PARECER 036/2024 - CEIV
COMISSÃO PERMANENTE DE ANÁLISE DE ESTUDO DE IMPACTO DE VIZINHANÇA
(CEIV)

() Primeira Análise – Parecer nº 018/2024-CEIV – 24/05/2024
(X) Segunda Análise – Parecer nº 036/2024-CEIV – 18/09/2024

Processo Administrativo nº: Protocolo 44.049/2024

Projeto: Reserva Estaleiro

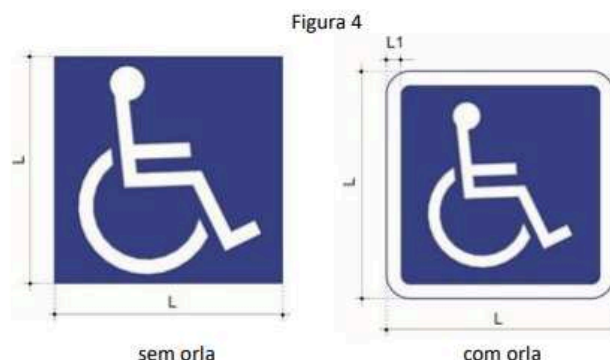
- c.** Necessário apresentar, no EIT e em prancha específica das vagas de estacionamento, onde e como serão realizadas as operações de embarque e desembarque (carros de aplicativos, táxi e outros) e de carga/descarga para

atendimento dos usuários das salas comerciais e dos condôminos. OBS: as dimensões da vaga de carga/descarga, deverão ser, no mínimo, 2,70 x 8,0 m;

2ª análise CEIV: Ok, atendido. Incluir na versão final do EIT/EIV;

1.4. Numeração

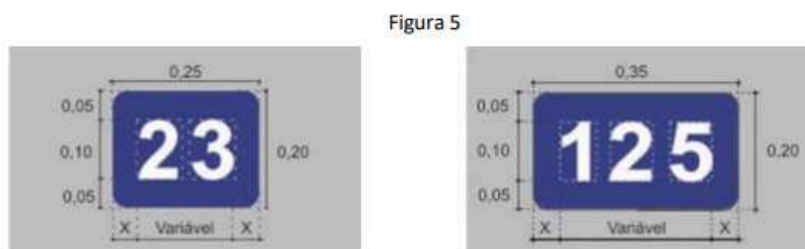
e. Incluir/Rever as sinalizações/dimensões do Símbolo Internacional de Acesso – SAI e das numerações das vagas PNE, conforme Resolução Contran nº 965/2022 (anexos) e imagens a seguir:

Todas as vagas reservadas em áreas de estacionamento privado de uso coletivo devem ser numeradas. O numeral deve ter altura de 0,10m, na cor branca, inserido num retângulo azul, conforme exemplo de aplicação da Figura 5, exceto quando o pavimento for também azul, conforme Figura 6.

2ª análise CEIV: Ok, atendido. Incluir na versão final do EIT/EIV;

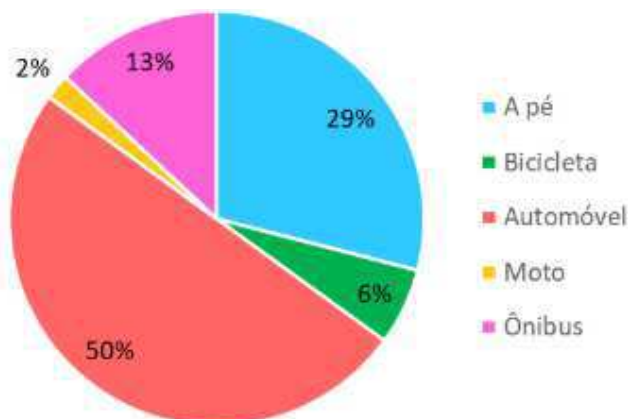
b. Necessário utilizar os dados sobre a porcentagem de cada modo de transporte utilizado no Bairro Região das Praias, de acordo com o Plano de Mobilidade Urbana de Balneário Camboriú (PLANMOB, 2018) e imagem (gráfico) a seguir:

2ª análise CEIV: Reitera-se a solicitação, visto que não foram utilizados as % da imagem acima;
